ТЕЛЕВИЗОР "ЧАЙКА"

В Н И М А Н И Е! (13)

В данном телевизоре «Чайка Ц-280Д», «Чайка Ц-275Д», «Чайка 51ТЦ-310Д (Ц-380Д)» в модернизированном модуле кадровой развертки МК-1-1 возможны следующие изменения:

В Н И М А Н И Е! (14)

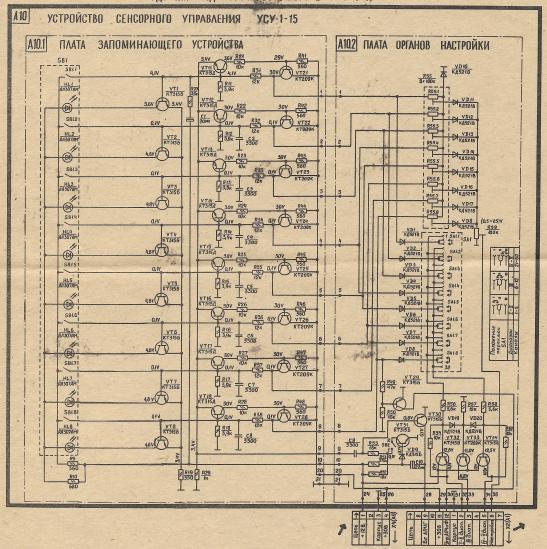
В данном телевизоре «Чайка 51ТЦ-310Д (Ц-380Д)», «Чайка Ц-280Д», «Чайка Ц-275Д» возможны следующие изменения:

- 1. Субмодуль радиоканала могут быть установлены:
- а) транзисторы типа КТ 363 AM в поз. VT2, VT3 или типа КТ3127A в поз. VT1—VT3;
 - б) конденсаторы: в поз. С21 типа К50-35-16 В-47 мкФ; поз. С22 типа К50-16-16 В-50 мкФ.

- 2. Модуль питания могут быть установлены:
 - а) резисторы: в поз. R9 типа МЛТ-0,5-2,7 Ом ± 10% в разрыв между катодом диода VД8 и общей точкой конденсатора C14 и тиристора VS1;
 в поз. R8 типа МЛТ-1-56 кОм ± 10% вместо конденсаторов C10, C11;
 в поз. R29 типа МЛТ-0,5-560 Ом ± 10% параллельно емкости C30;
 в поз. R30 типа СПЗ-386-0,125-100 Ом может отсутствовать;

- 6) конденсаторы: в поз. С17 типа K73-17-0,15 мкФ±20% заменен на K73-17-0,33 мкФ±10%; в поз. С16, С19 типа K50-356-100 мкФ-350 В;
- в) индикаторная лампочка в поз. HL1 и резистор в поз. R28 могут отсутствовать.

- 3. УСУ-1-15 могут быть установлены в поз. R81 резистор типа C1-4-0,125-120 кОм (при установке в поз. C12 емкости 3,3 мкФ).
- 4. Регулятор цветового тона (РЦТ) могут быть установлены

резисторы: в поз. R2 типа СПЗ-4 ам — $10 \, \text{кОм} \pm 20 \, \%$; поз. R5 типа С1-4-0,125-8,2 кОм $\pm 10 \, \%$.

- 5. Модуль строчной развертки могут быть установлены: а) резисторы: в поз. R1 типа C5-37-5 Вт-3,3 кОм ± 10%; поз. R4 типа МЛТ-1,0-1,2 кОм ± 10%; поз. R13 типа МЛТ-2,0-150 кОм ± 10%; поз. R22 типа P1-7-1,2 кОм ± 10%;
 - б) конденсаторы: в поз. С2 типа K78-2-1000 B-6800 пФ±10% в поз. С11 типа K50-35-315 B-10 мкФ;
 - в) диод в поз. VД9 типа КД221Б.
